**Avis délibéré de la mission régionale d'autorité  
environnementale sur la mise en compatibilité du plan  
local d'urbanisme (PLU) de la commune de Dorat (63)**

**Avis n° 2025-ARA-AUPP-1809-N11031**

**Avis délibéré le 20 mars 2026**

Figure 3: zonage après la DP n°1 emportant mise en compatibilité du PLU

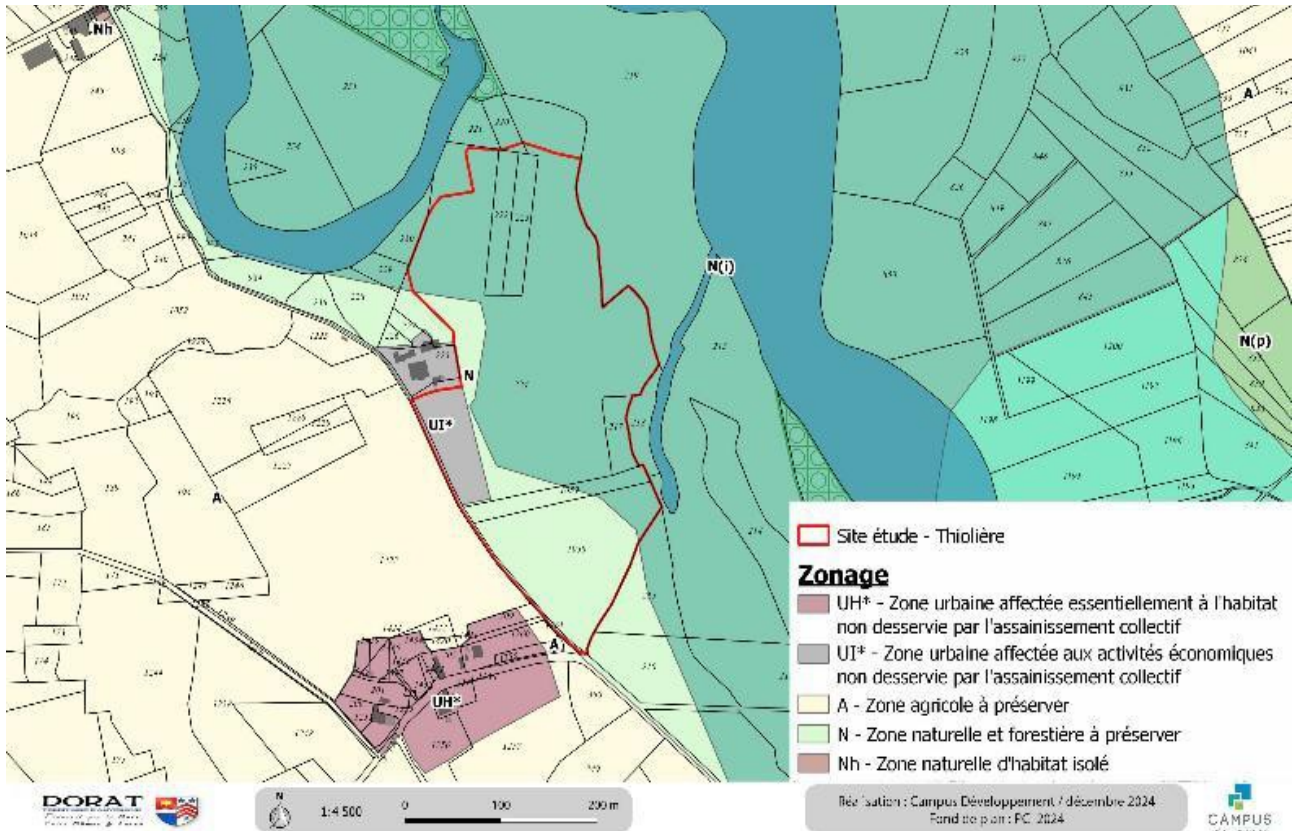
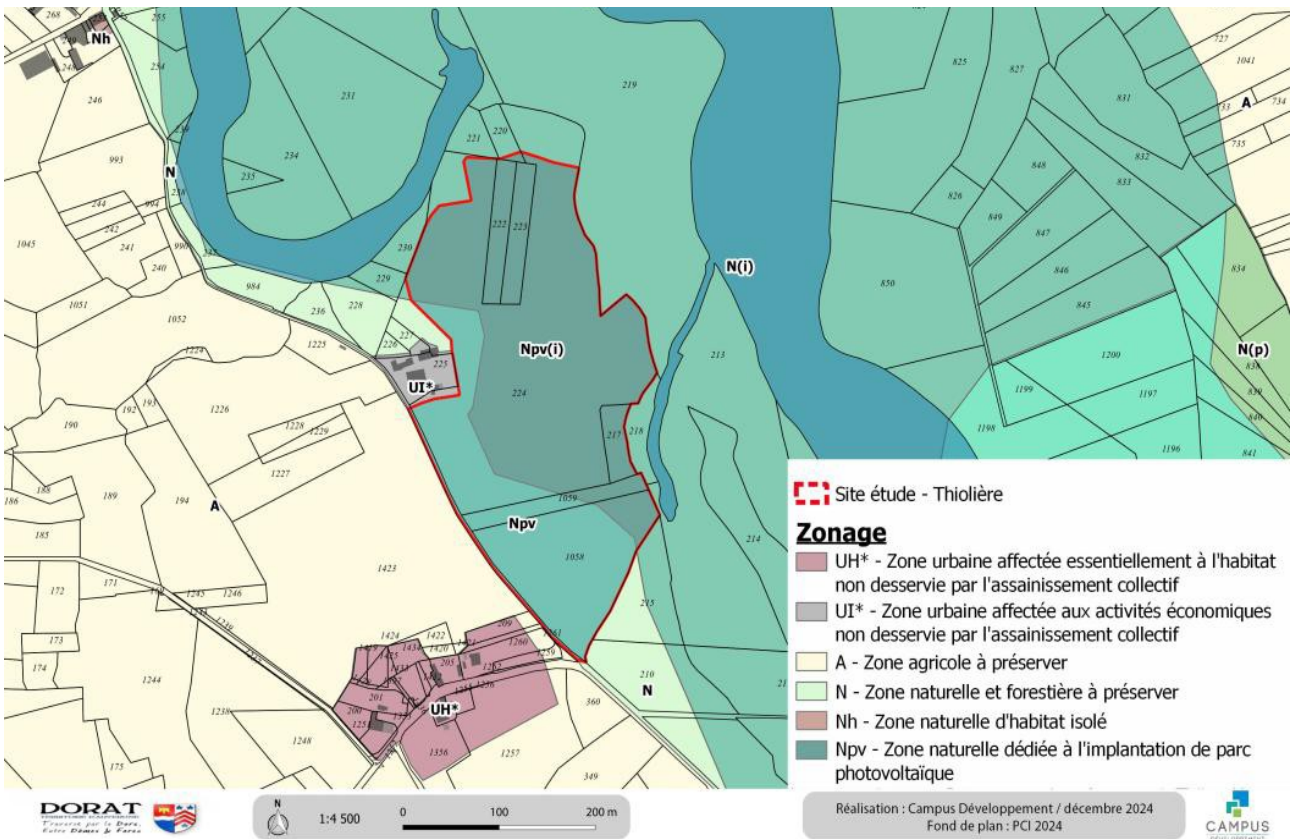
L'Autorité environnementale souligne une erreur méthodologique entre l'évaluation environnementale du projet de centrale photovoltaïque et celle propre à l'évolution du PLU (la modification du règlement graphique, du règlement écrit et des orientations). Le pétitionnaire, dans son analyse, renvoie aux seules mesures ERC du parc photovoltaïque, sans évaluer les incidences de l'ouverture à aménagement d'un secteur naturel sensible par la création d'un nouveau zonage "Npv".

- la modification du règlement graphique pour créer des sous-secteurs spécifique Npv et Npv(i) (zone naturelle à vocation d'implantation de parc photovoltaïque, soumise ou non à un aléa inondation) sur l'emprise du projet de Thiolière. Cette modification affecte principalement des terrains classés en zone N et N(i), ainsi qu'une petite portion de zone UI (zone urbaine affectée aux activités économiques) ;

Figure 4: Schéma de principe d'aménagement de l'OAP sur l'emprise de la nouvelle zone Npv (source : dossier)

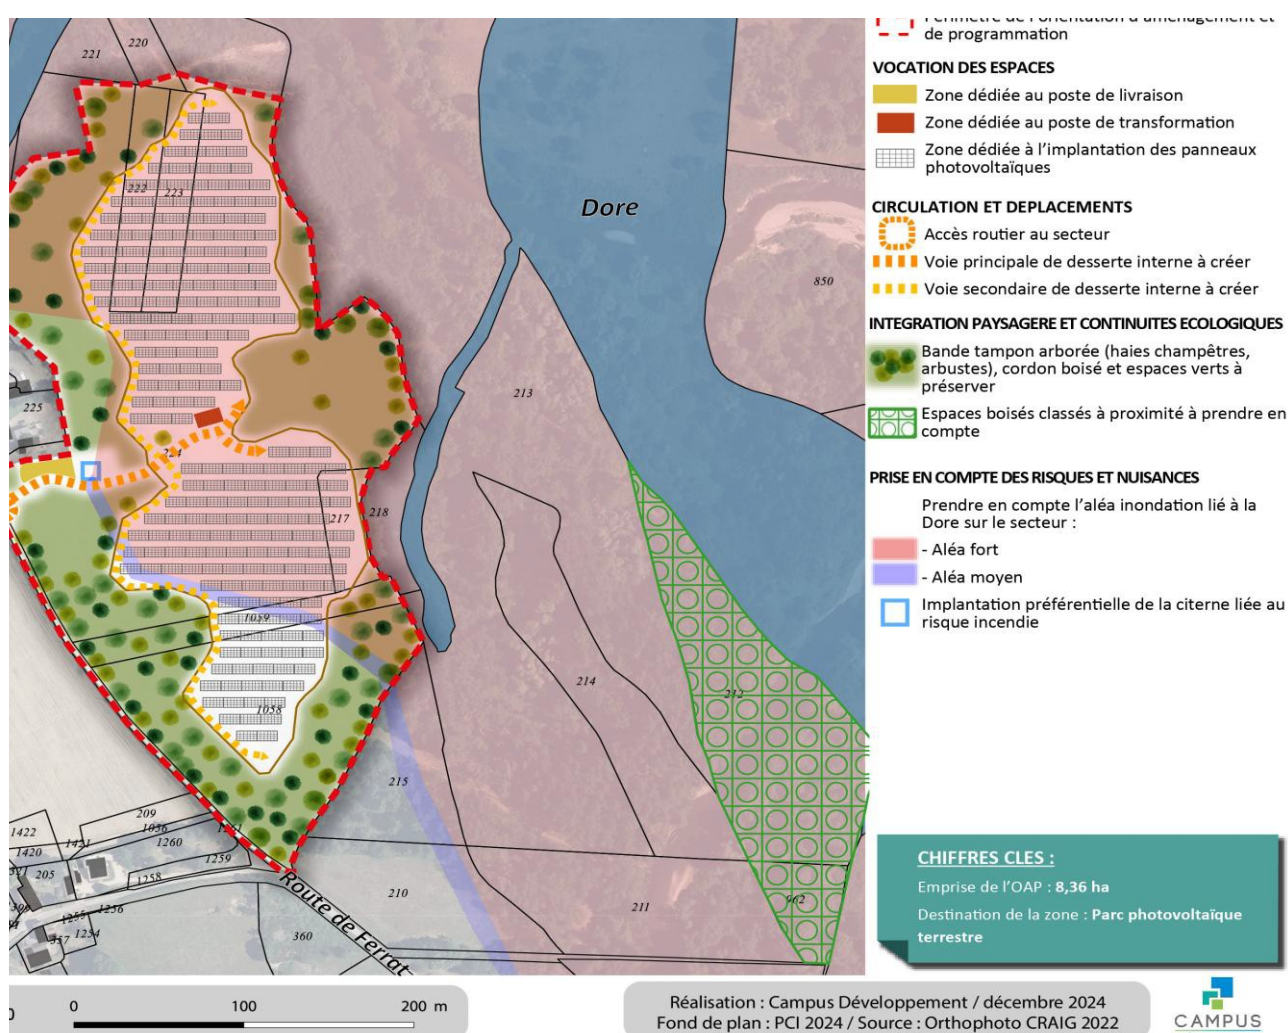
L'inventaire écologique réalisé en 2023 sur le site d'étude met en évidence une richesse biologique certaine. Treize habitats différents ont été identifiés, dont des boisements, des haies et des zones humides sur critère floristique, qualifiées d'enjeux forts. L'OAP prévoit d'« éviter autant que possible les végétations humides » et de « conserver tant que possible les espaces boisées et les haies existantes sur et en bordure de site ». L'évolution du PLU n'instaure pas de servitudes réglementaires, pourtant prévues par l'article L.151-23 du Code de l'urbanisme. Ainsi, la mise en com-

patibilité du PLU ne traduit pas au juste niveau les mesures d'évitement des impacts du projet photovoltaïque, et ne permet pas de conclure à la préservation de la biodiversité et des continuités écologiques.

L'insertion paysagère du projet bénéficie d'une situation en cuvette, héritage de l'ancienne exploitation de carrière. L'OAP prévoit de préserver « au maximum » les cordons boisés périphériques qui servent de masques visuels, sans les assortir d'une protection forte. L'aspect architectural des

**L'Autorité environnementale recommande de prévoir un classement réglementaire prescriptif protégeant les espaces présentant les plus forts enjeux en termes de biodiversité et en particulier d'introduire dans la modification du PLU des mesures propres à assurer l'absence d'atteinte aux objectifs de conservation de la Crassule mousse.**

- **renforcer le caractère prescriptif de la modification du PLU pour assurer la conservation des éléments identifiés comme limitant l'impact paysager du parc photovoltaïque lié au zonage Npv,**
- **renforcer les prescriptions architecturales du règlement écrit pour imposer des critères de formes, de matériaux et de couleurs aux bâtiments techniques.**
